編號：0001	114年10月22日
案例要旨	地上五層 一層一戶共4戶集合住宅 陽台、挑空合理性,圖說標示、梯廳檢討
[關鍵字]	陽台、挑空、梯廳

編號：0009	114 年 10 月 22 日
案例要旨	地下室車道入口
[關鍵字]	地下室車道入口

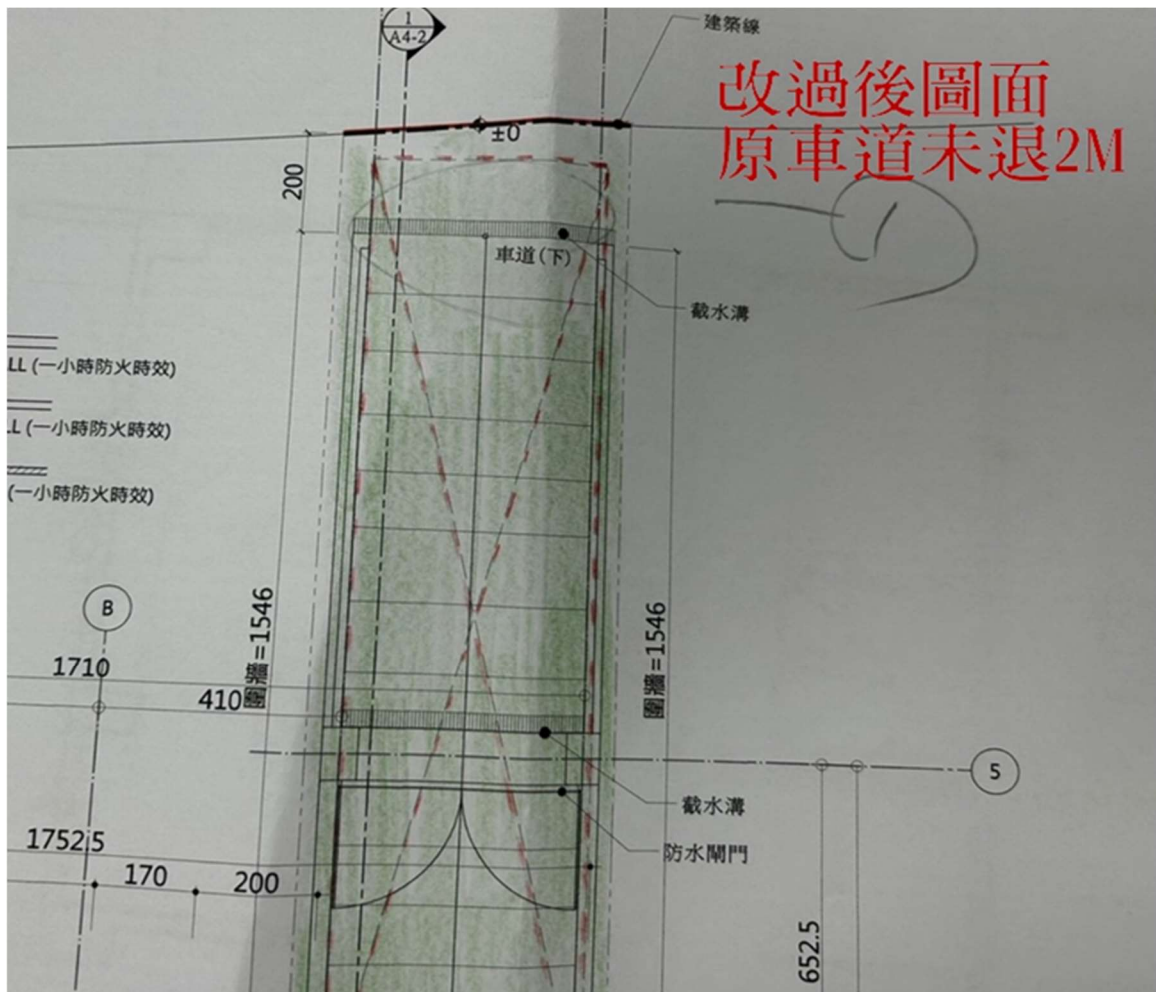
地下室車道未退縮 2 公尺緩衝空間
 一般性原則:地下室車道退縮 2 公尺緩衝空間
 土管規定: 臨騎樓/無遮簷人行步道

《[建築技術規則建築設計施工編第 136 條](#)》規定汽車出入應設置緩衝空間，其寬度及深度應依下列規定：一、自建築線後退二公尺之汽車出入路中心線上一點至道路中心線之垂直線左右各六十度以上範圍無礙視線之空間。

編號：0010	114 年 10 月 22 日
案例要旨	地下室車道入口
[關鍵字]	地下室車道入口

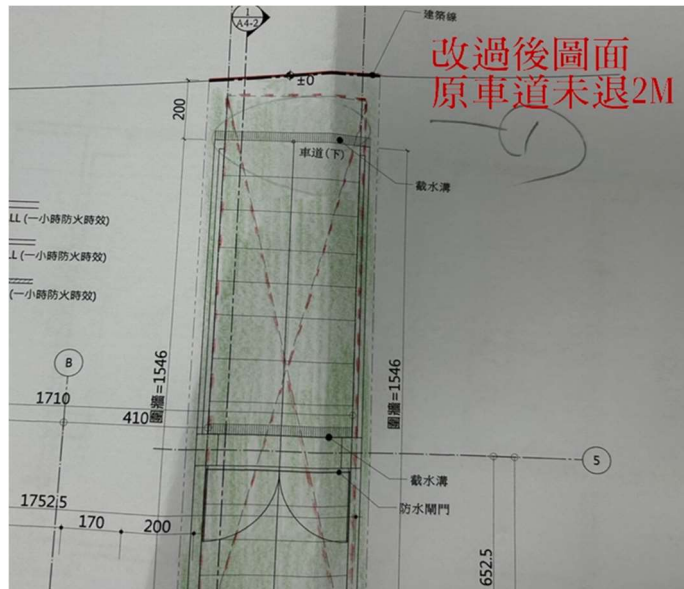
地下室車道未退縮 2 公尺緩衝空間
 一般性原則:地下室車道退縮 2 公尺緩衝空間
 土管規定: 臨騎樓/無遮簷人行步道

《[建築技術規則建築設計施工編第 136 條](#)》規定汽車出入應設置緩衝空間，其寬度及深度應依下列規定：一、自建築線後退二公尺之汽車出入路中心線上一點至道路中心線之垂直線左右各六十度以上範圍無礙視線之空間。

2-4F平面圖

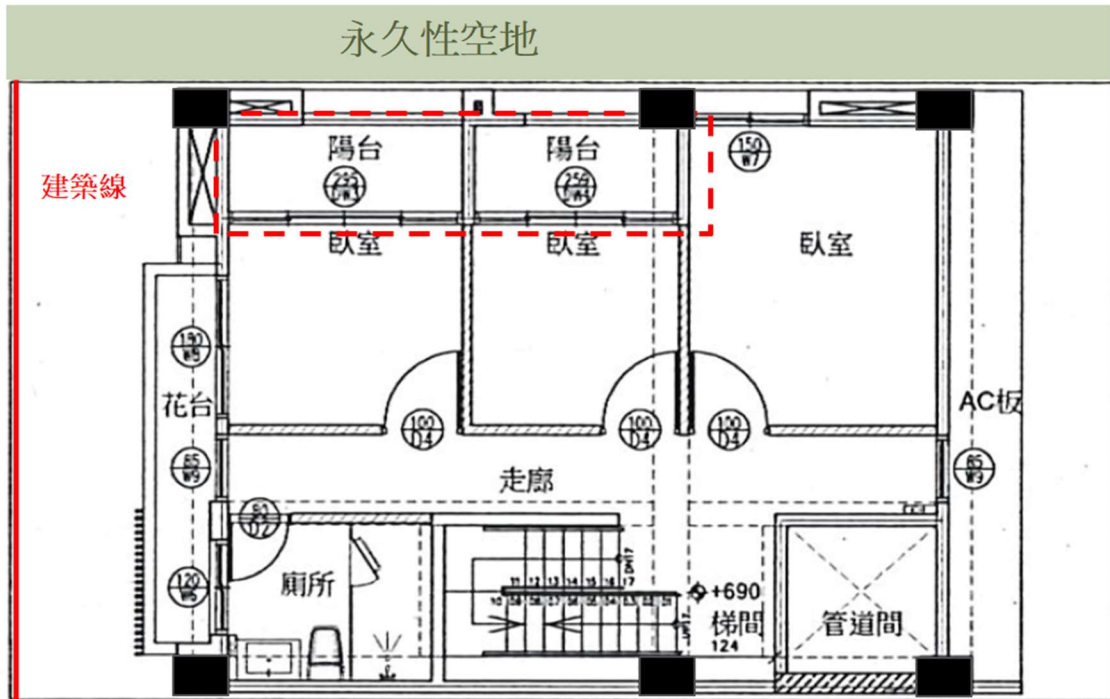
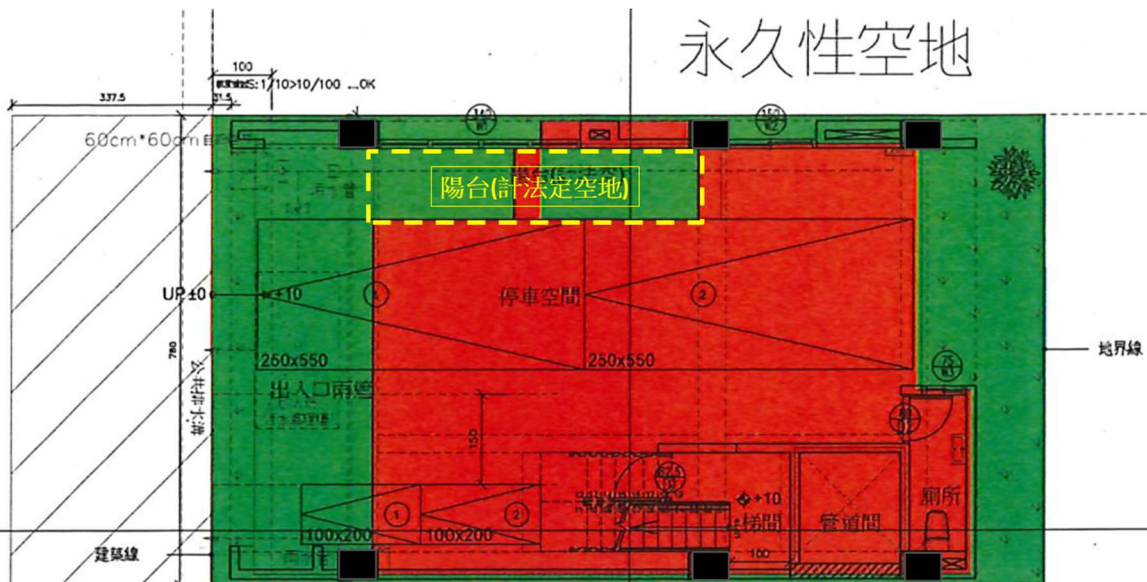
標準層面永久性空地設置陽台符合規定

一樓直上層是陽台,一樓寫「陽台(計入法定空地)」無誤,但一樓陽台仍依規定檢討開口

編號：0012	114 年 10 月 22 日
案例要旨	都計內 5 工廠/單層樓地板面積>240 平方公尺/結構過樑設計不合理/5 樓工廠未設置防空避難室
[關鍵字]	直通樓梯數量、樓板挑空、防空避難室

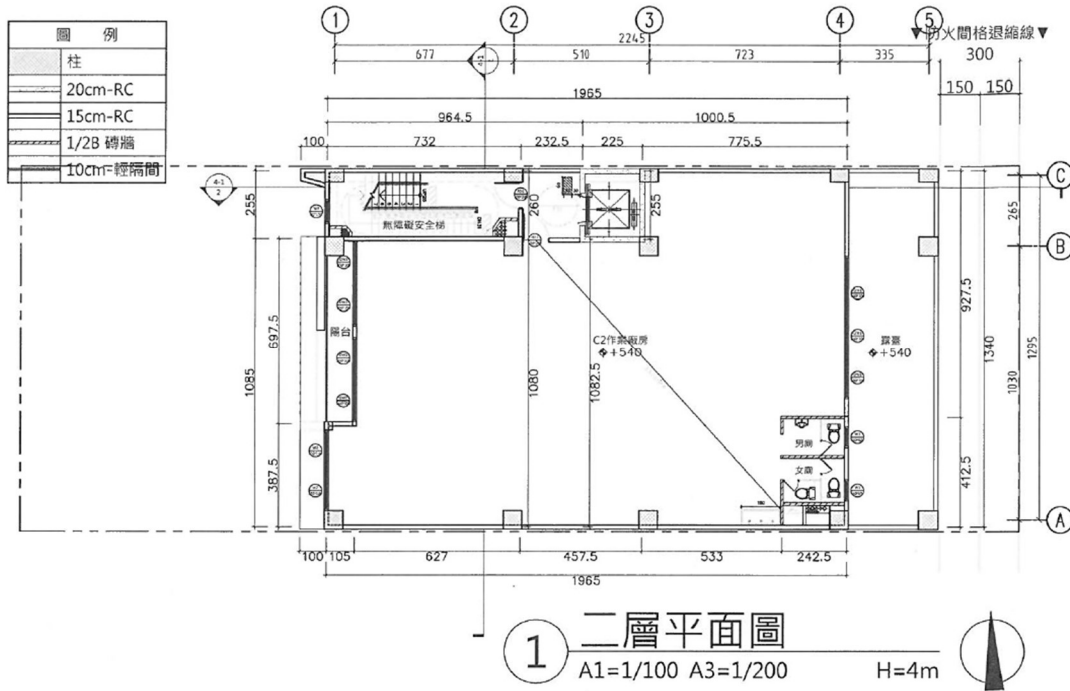
都計內五樓工廠應設置防空避難室未設置
單層樓地板面積>240 平方公尺,應設置 2 座直通梯

本案僅設置安全梯一座,不符規定

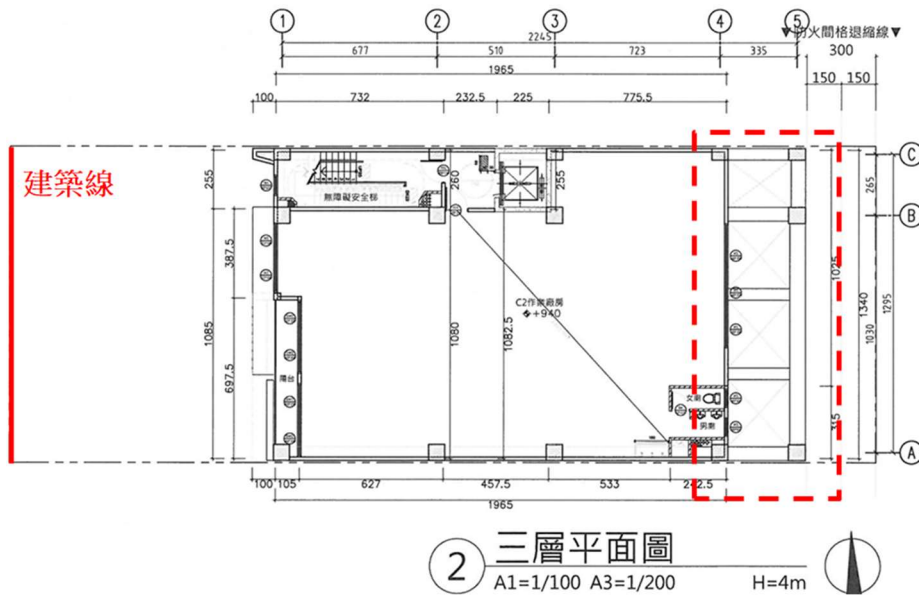
本案三層以上後半部分僅有結構框架,結構行為不合理有二次施工之虞

案例要旨	一戶透天天井設計
------	----------

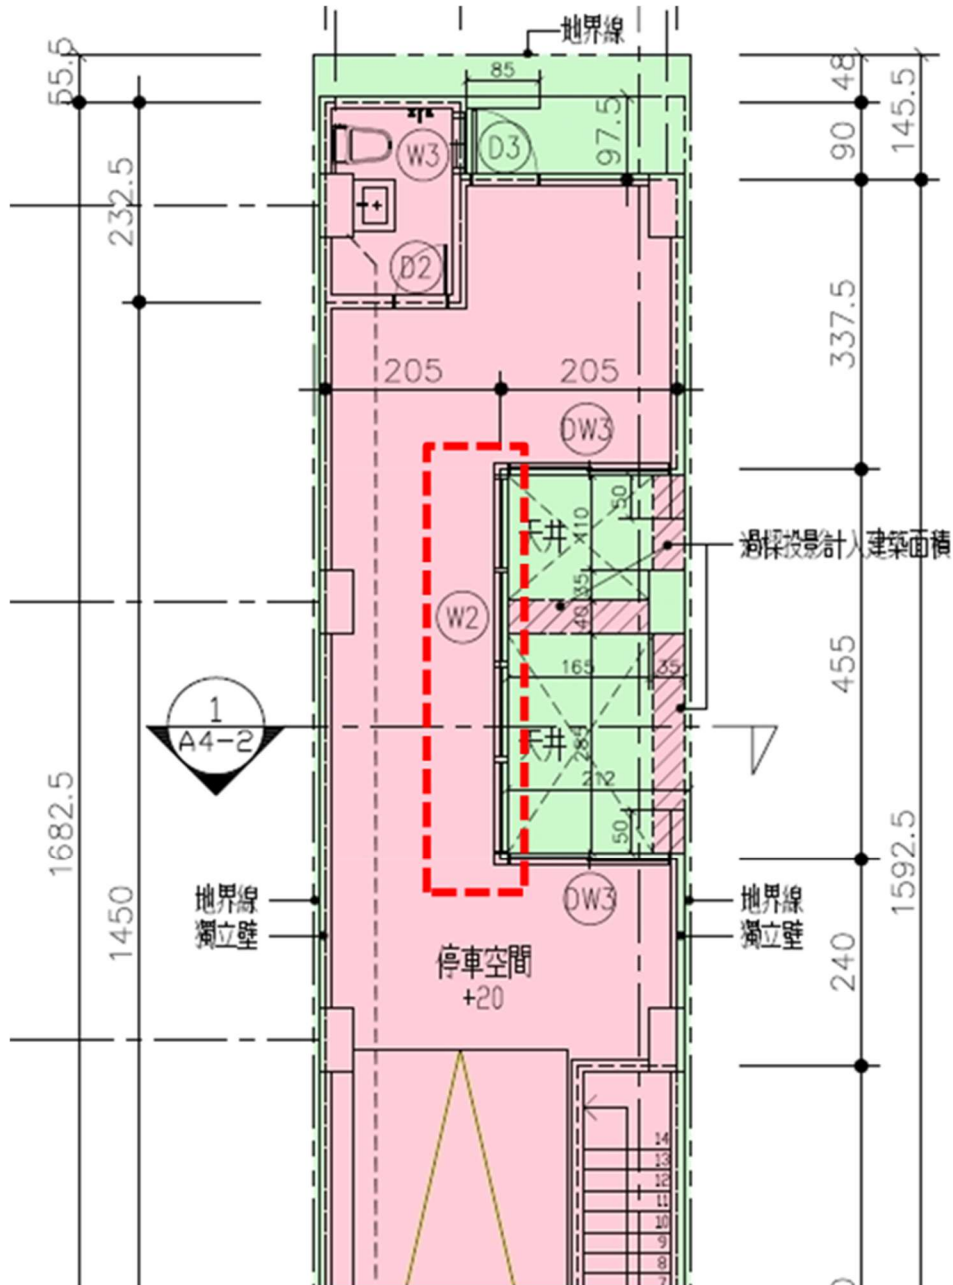
1. W2窗距地界未達3M 應檢討開口面積
2. 未標示碰撞距離

編號：0014	114年10月22日
案例要旨	一戶透天設計
[關鍵字]	圍牆、基礎設計

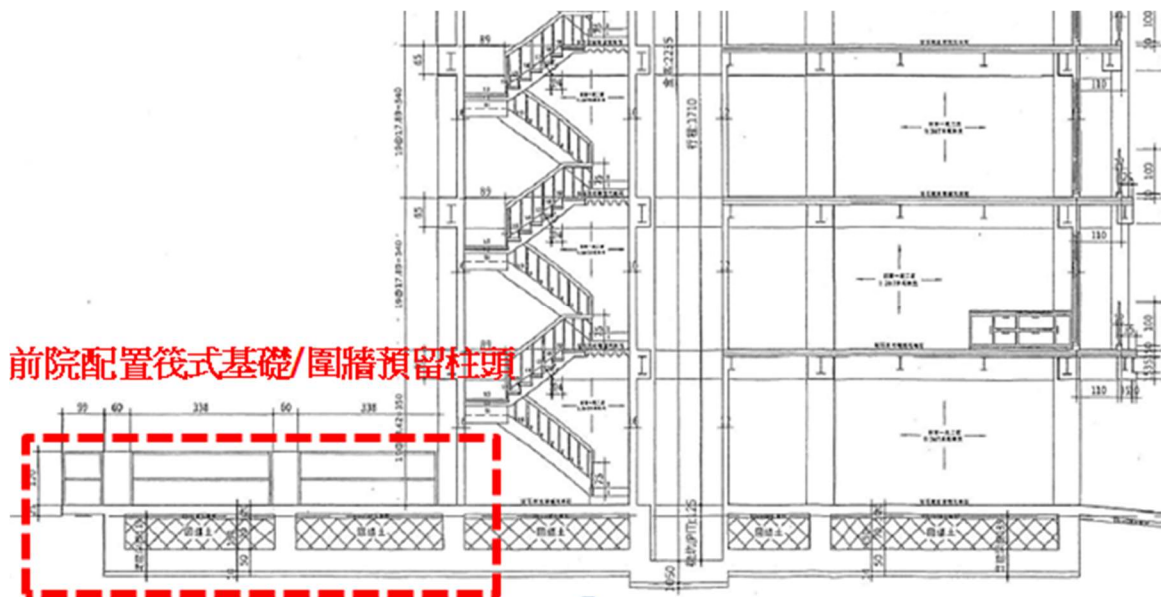
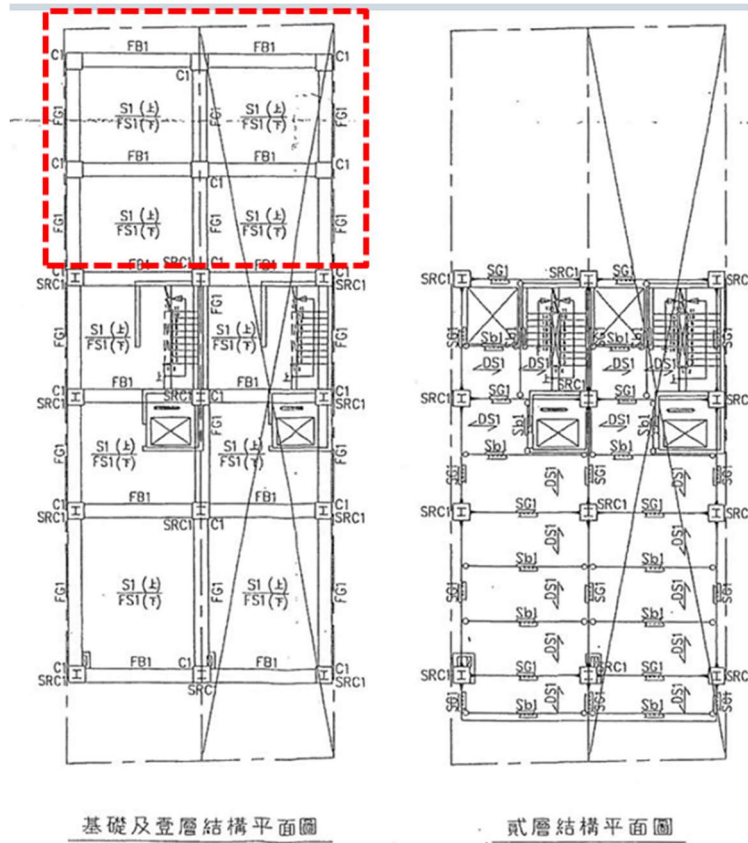
建築物基礎需合理配置

編號：0015	114年10月22日
案例要旨	7層集合住宅 共2戶
[關鍵字]	圍牆、基礎設計

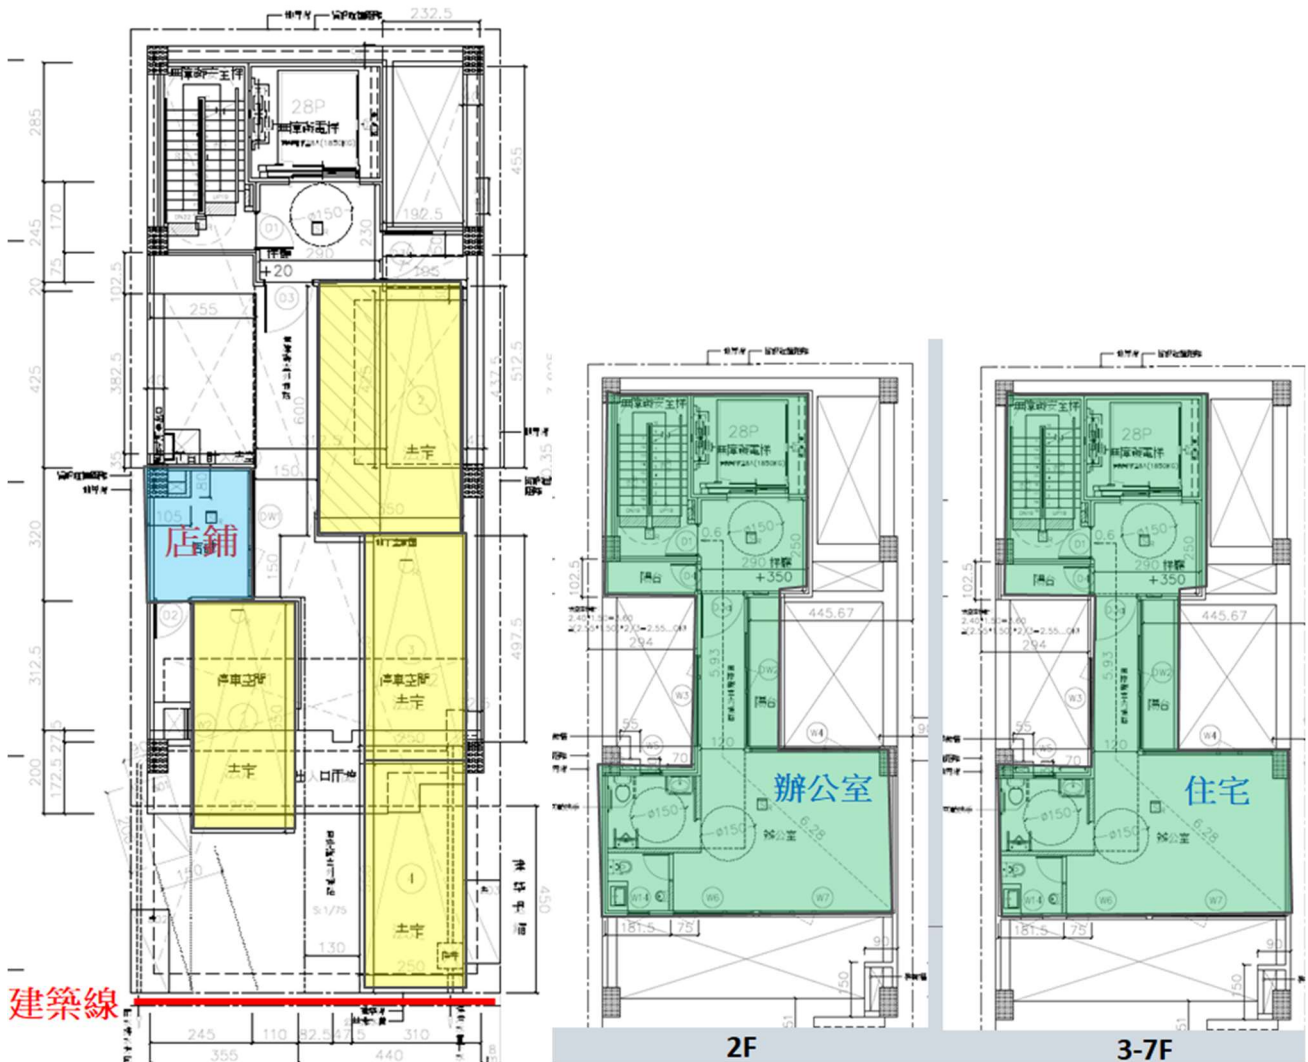
原設計:

- 1樓店鋪+2F 辦公室 一戶
- 3F~7F 住宅 一戶

修正後:

- 1樓店鋪 一戶
- 2F~7F 住宅 一戶
- 1.非同一戶需留設車道
- 2.戶別合理性
